PREVOST

BULLETIN DE GARANTIE

BG24-24

DATE :	Aout 2024	SECTION :	06 ÉLECTRIQUE
EXPIRATION:	Aout 2026		
SUJET :	REPLACEMENT DU DISJONCTEUR CB5

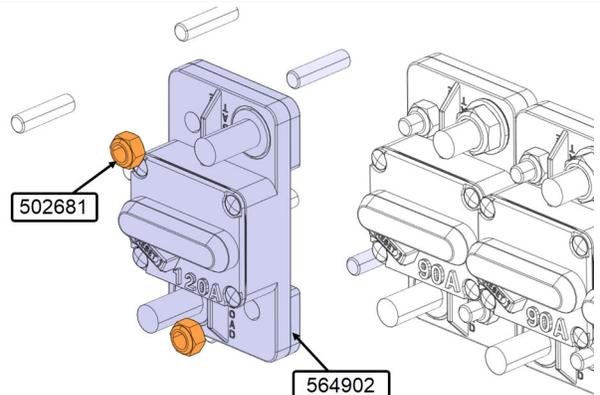
Sur les véhicules visés par ce bulletin, remplacer le disjoncteur CB5 de 90 ampères par un 120 ampères.

16. Installer le nouveau disjoncteur **CB5 564902** avec les nouveaux écrous 502681 (2x).

17. Serrer les écrous à un couple de serrage de **7 lb-pi.**

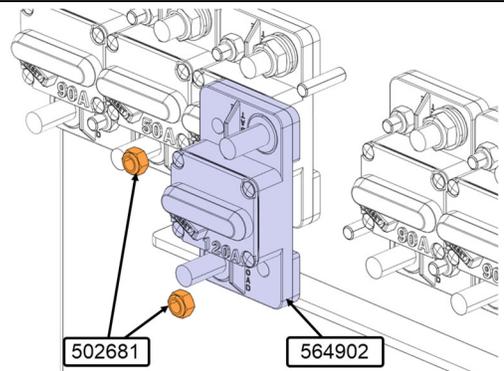
18. Installer le nouveau disjoncteur **CB5 564902** avec les nouveaux écrous 502681 (2x).

19. Serrer les écrous à un couple de serrage de **7 lb-pi.**

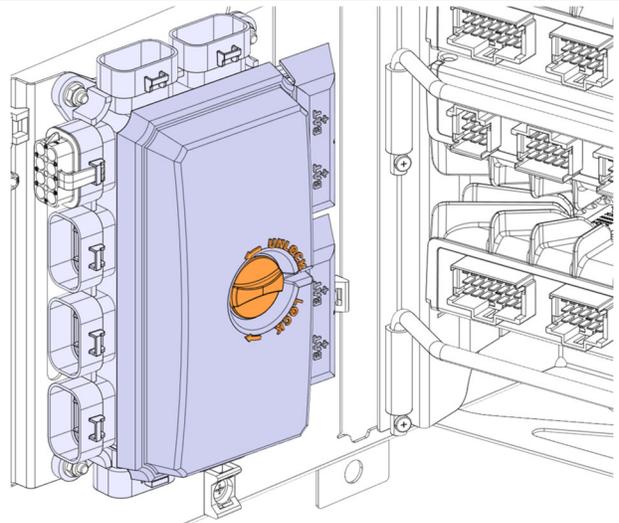
38. Remplacer le fusible **F130** par le nouveau fusible 563153.

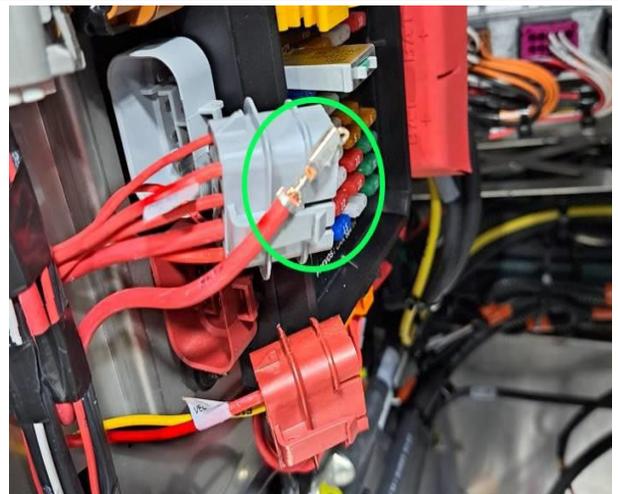
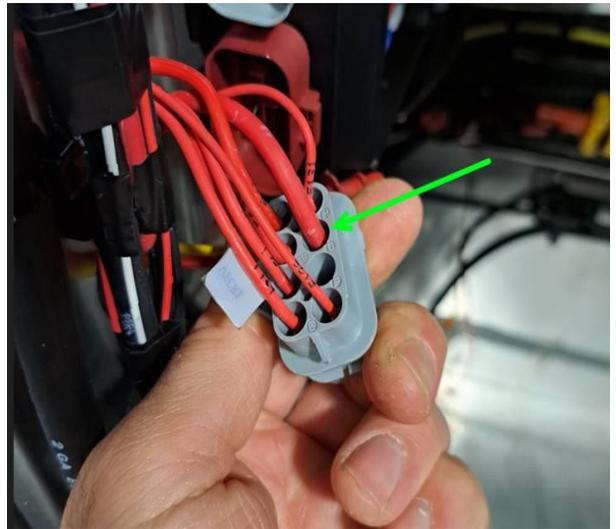
42. Extraire le terminal de la position **C** du connecteur **VECR2** (rouge).

43. Insérer le terminal à la position **G** du connecteur **VECR1** (gris).
